AUSFÜHRUNGSPLANUNG — DACHAUFSICHT - Dachbegrünung 709-5-06

WP3 — STATUS
A — INDEX

Neubau FF Moorburg
Moorburger Elbdeich 223
21079 Hamburg

DACHAUFSICHT - Dachbegrünung

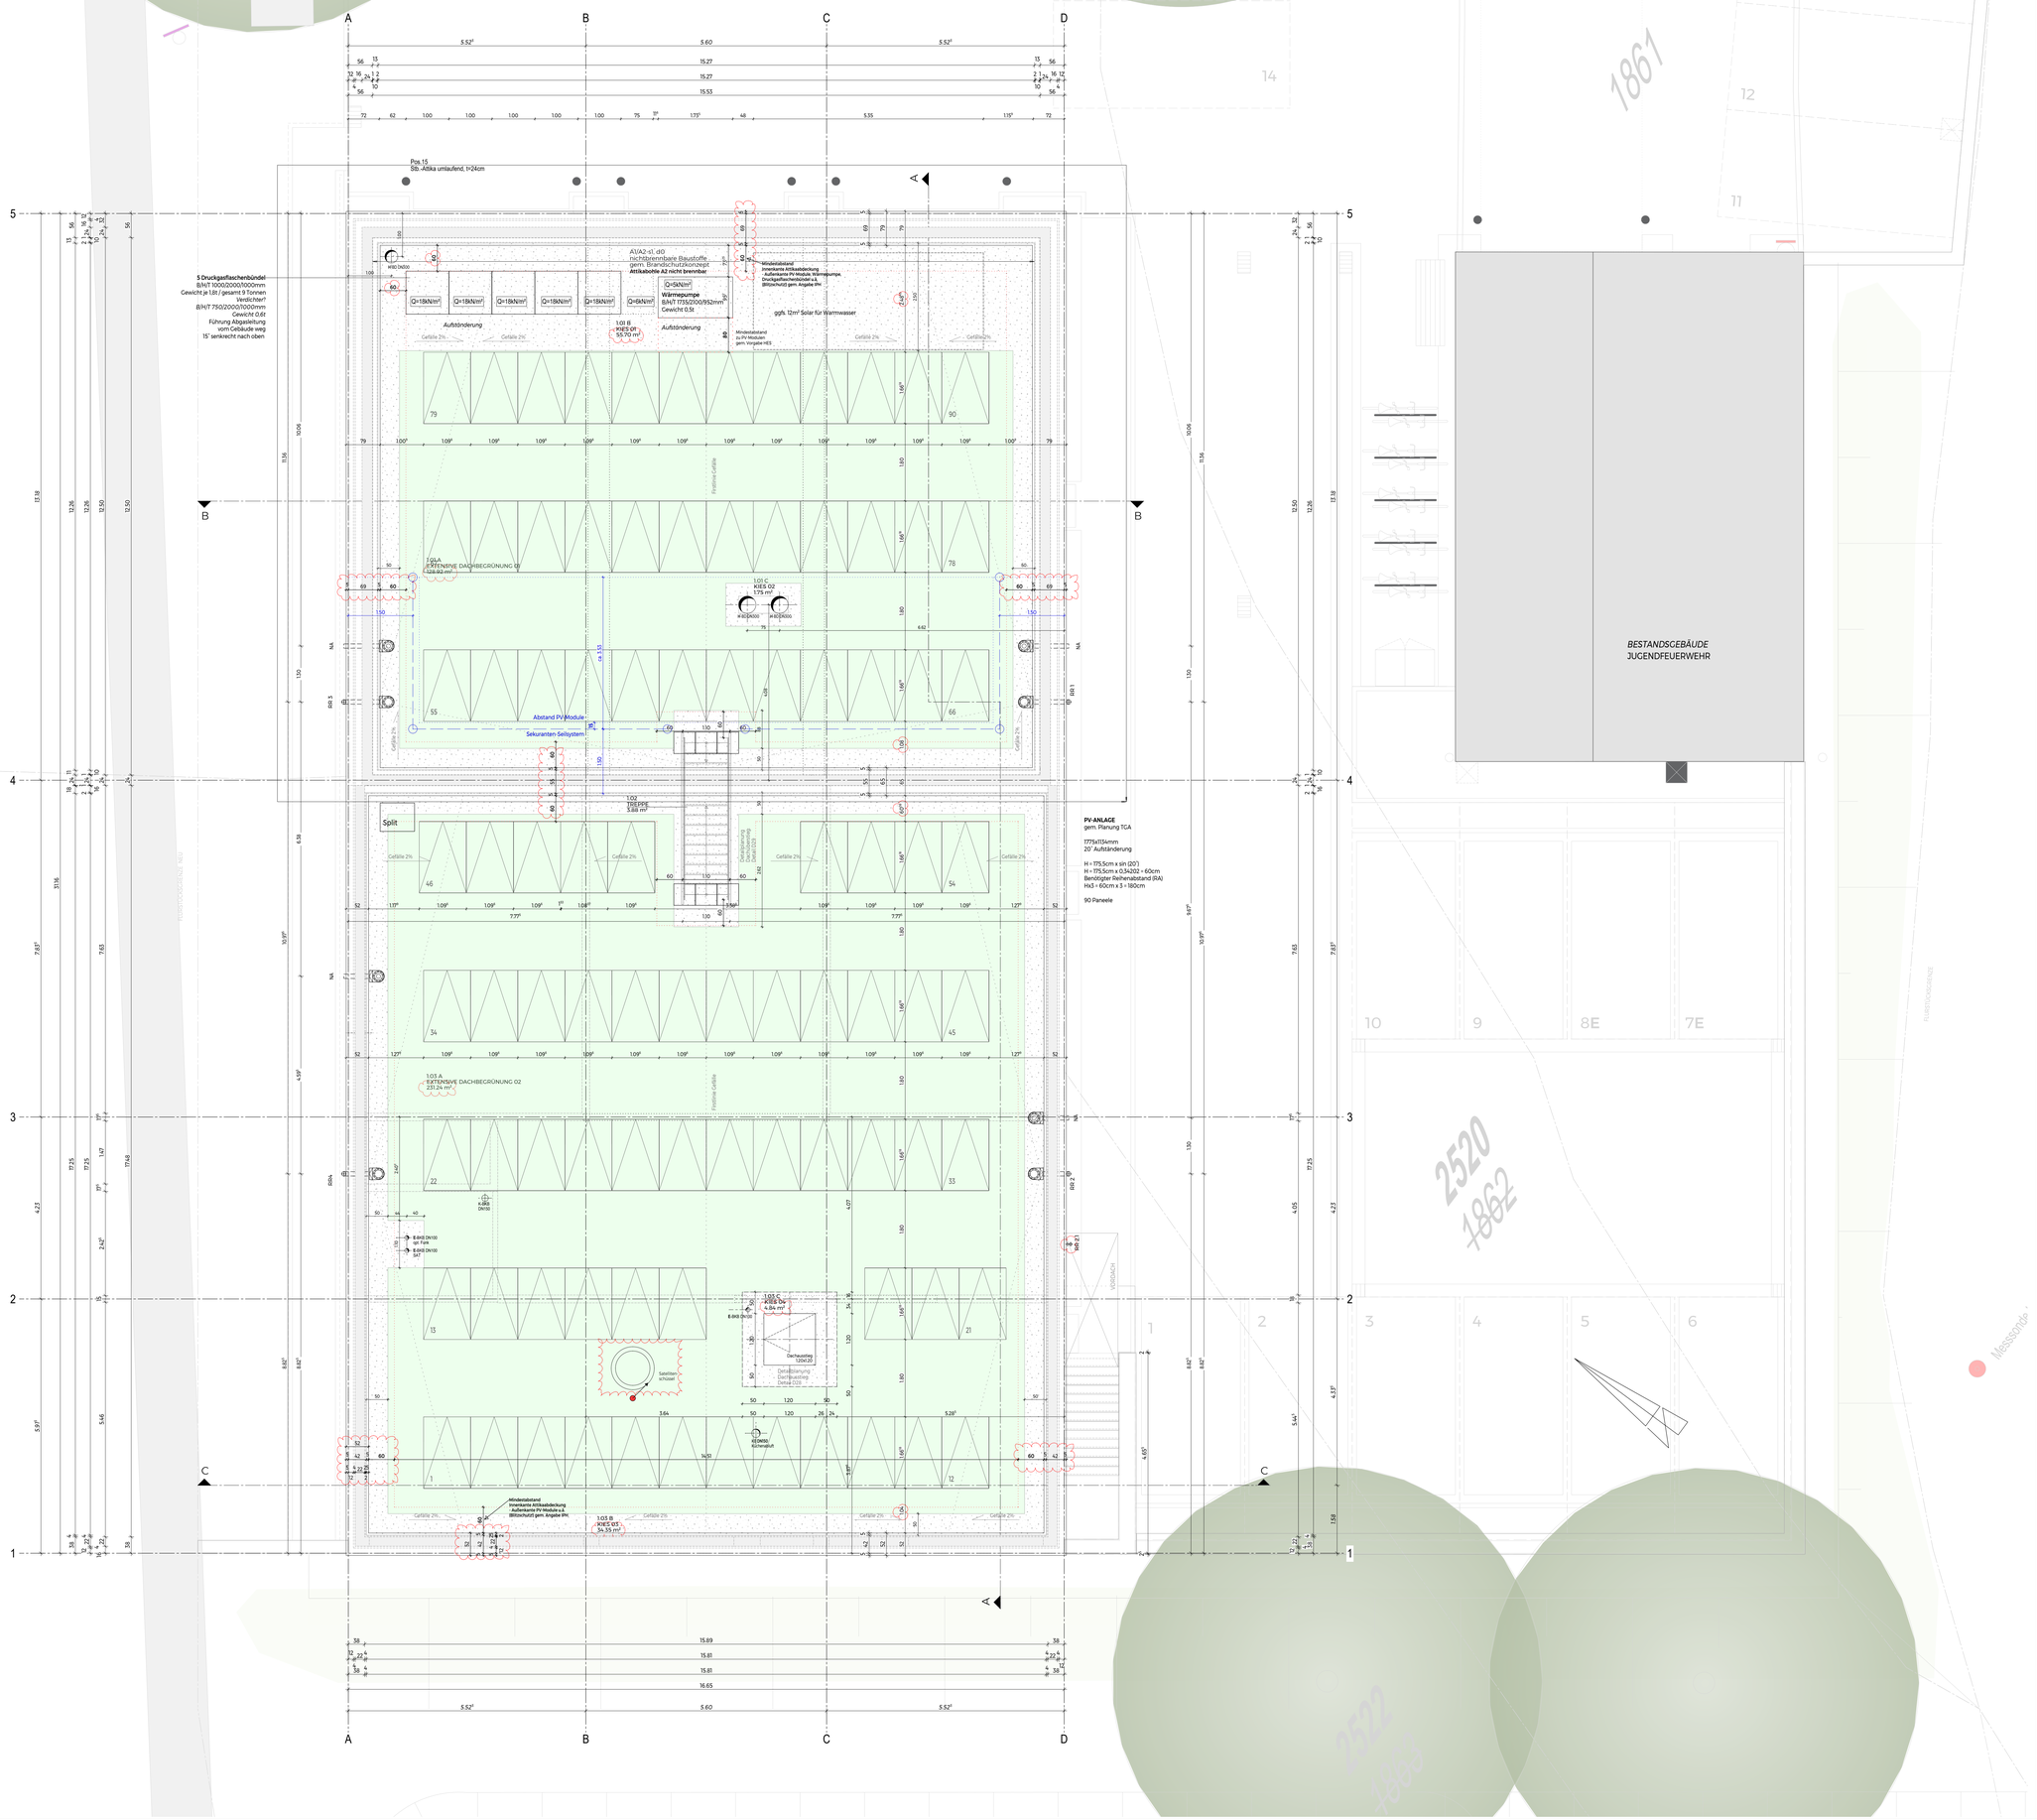
INDEX	ART DER ÄNDERUNG	DATUM	GEZEICHNET	GEPRÜFT
A	Attika-Achse 5 kann leitend sein/ gem. Rückmeldung von Herrn Helmke, IPH; Anordnung Druckgasflaschenbündel mit Abstand zur Attikaabdeckung > mind. 60cm, Ergänzung Dachüberstieg gem. Detailplanung	27.05.25	BAU	
WP3	Abmessungen Attika gem. Detailplanung, Angabe am Dachfläche	30.04.25	BAU
